Construction d'une usine de production d'eau potable à Laval
et des conduites d'eau brute et d'eau traitée associées

**2020-4667 PIECES COMPLEMENTAIRES A LA DEMANDE
D'EXAMEN AU CAS PAR CAS DEMANDEES PAR
COURRIER DU 30 AVRIL 2020**

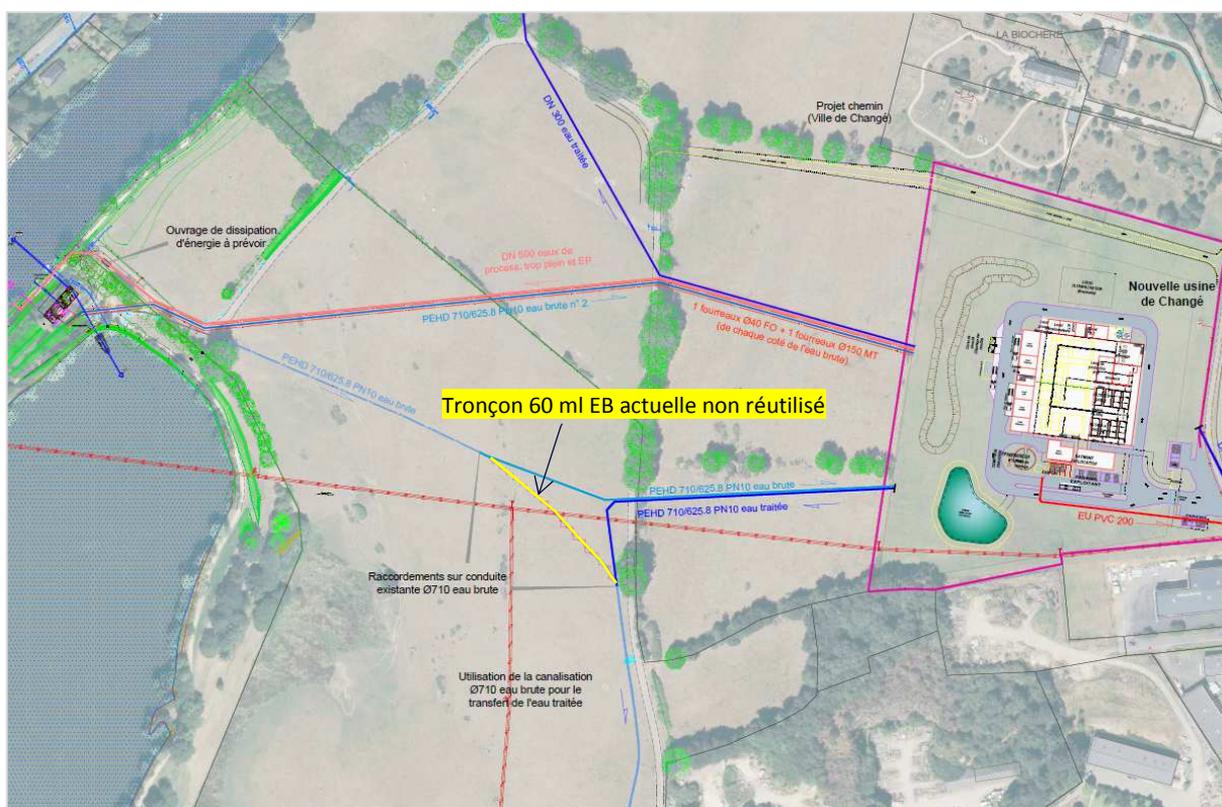
- Pouvez-vous préciser quelles dispositions sont prévues pour les canalisations existantes qui ne seront plus utilisées après réalisation du projet, ainsi que (au titre des autres rubriques du formulaire) les éventuelles incidences de ces dispositions et les mesures prises pour les éviter ou les réduire ?
- Pouvez-vous fournir un plan identifiant précisément les canalisations existantes qui ne seront plus utilisées ?

Le linéaire de canalisation existante non réutilisée est faible. Il s'agit uniquement d'un tronçon d'environ 60 ml de l'actuelle conduite d'eau brute alimentant l'usine de Pritz depuis la prise d'eau de Changé. Le plan ci-dessus localise le tronçon de canalisation non réutilisée en jaune :

Les dispositions prévues pour les canalisations existantes non réutilisées consistent dans le bouchonnage de la conduite abandonnée à chacune de ses extrémités afin d'éviter des écoulements préférentiels en cas d'infiltration de forte pluie. Cette conduite est en matériau PEHD présentant une bonne tenue dans le temps et une garantie que les dispositions proposées seront pérennes.

- Compte tenu du faible linéaire de conduite concernée, ces dispositions n'auront pas d'impact particulier sur le patrimoine naturel, les usages futurs du sol et la zone humide du parc de Changé située à proximité.

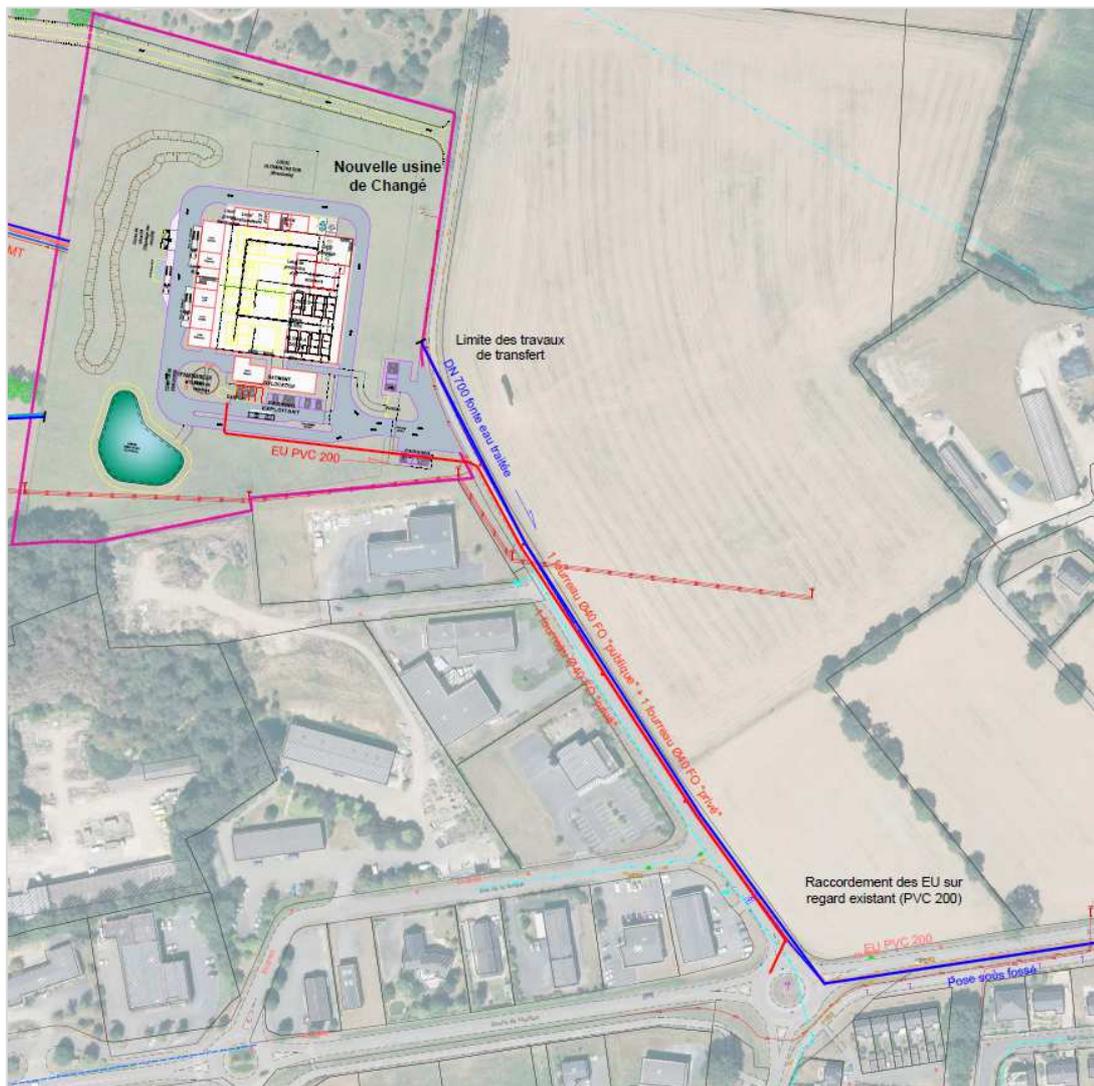
Rubrique 8 : veuillez fournir un plan du tracé des canalisations d'eaux usées prévues (500 m) entre la nouvelle usine de traitement d'eau potable et le réseau d'assainissement existant.

La future conduite d'eaux usées de l'usine des eaux de Changé EU PVC 200 – 500 ml) est tracée en rouge sur le plan ci-dessous :

Le raccordement au réseau d'assainissement collectif est prévu au niveau du rond-point desservant le chemin de la Biochère.
